TECHNISCHE INFORMATION

Datum: 20.07.2022
TI: 1322
Automatentyp/en: HO Siamonie
Smart

Neuer Motor Einbaumühle SMALLmill

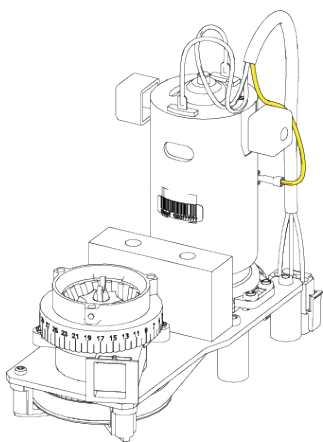
Zukünftig beziehen wir die Einbaumühle SMALLmill der Siamonie Smart Serie mit einem neuen Motor.

Sowohl die nominellen Leistungsdaten des Motors als auch die Mahlleistung der Mühle selbst sind zum Vorgänger identisch. Die Mühle liefert somit das gleiche konstante Mahlergebnis.

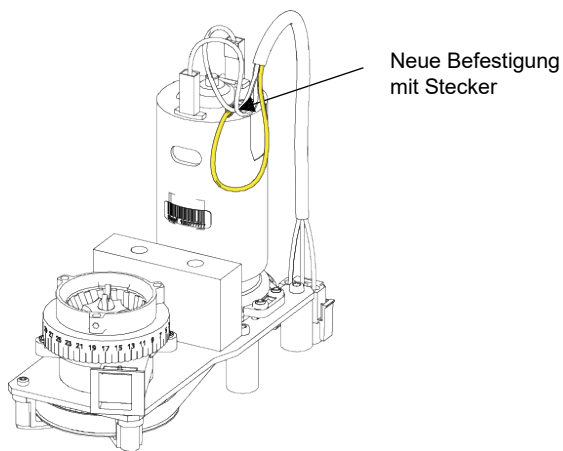
Die neue Mühle ist an der geänderten Befestigung der Anschlussleitung zu erkennen, welche zukünftig nicht mehr gelötet, sondern mit einem Stecker am Motor versehen ist.

Bisherige Einbaumühle

Neue Einbaumühle

Ab der Produktionswoche **KW 27/2022** kommt die neue Einbaumühle mit der **Seriennummer 90534619** in Serie zum Einsatz.

Die Einbaumühle ist kompatibel und kann bei Bedarf im Ersatzteillfall unter der Artikelnummer 417.01.010.00 *Einbaumühle Small Mill links vorm.* bzw. der Artikelnummer 417.01.011.00 *Einbaumühle Small Mill rechts vorm.* bestellt werden.
